**Plan als Diskussionsgrundlage
AG RKN / Trägerverein / uLB**

**Arbeitsstand:
24.04.2014**

ENTWURFSPLANUNG

BAUVORHABEN		BAUORT		
Erweiterung der Sportanlage, Neubau Kampfbahn Typ C		Norbert-Gymnasium Knechtsteden		
PLANINHALT		MASSTAB		
ENTWURF		1 : 500		
BAUHERR		UNTERSCHRIFT		
Rhein-Kreis Neuss Norbert Gymnasium Knechtsteden				
PLANUNG		UNTERSCHRIFT		
innovative Sportstättenkonzepte Dipl.-Ing. Uwe Richter Mendelslohstr. 3 07629 Harmsdorf Tel.: +49 174 2180700 Fax: +49 36601 90523 richter@sportstaettkonzepte.de www.sportstaettkonzepte.de				
INDEX	FORMAT	BEARBEITET	DATUM	PLAN-NR.
5	DIN A1	M. Schurig C. Kutschbach	24.04.2014	E_LAGE_13

DETAIL ZUGANG M 1:250

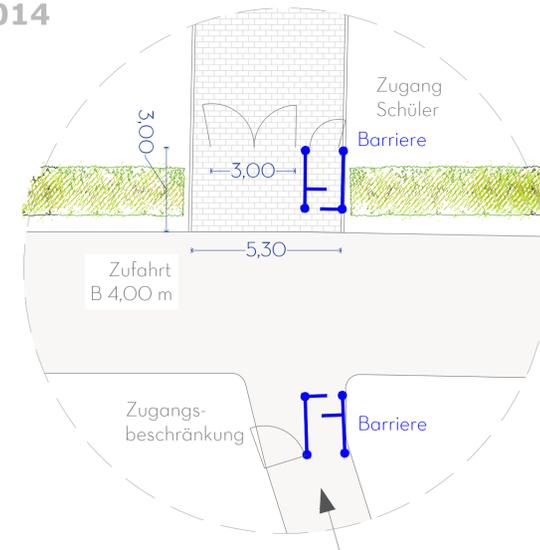
- 1 Außenbande Hockey: Die Ausführung / Anordnung unter Beachtung der Vorgaben barrierefreie Räume ist zu klären!
- 2 Die neue geplante Dammhöhe von 1,20 m entspricht nicht den Interessen & Vorgaben des Trägervereins. Vorschlag RKN: Verteilen des anfallenden Oberbodens auf der angrenzenden Ackerfläche.
- 3 Soll der barrierefreie Raum zwischen Laufbahn und Hockeybande mit Kunststoffbelag oder mit Kunststoffrasen ausgeführt werden?
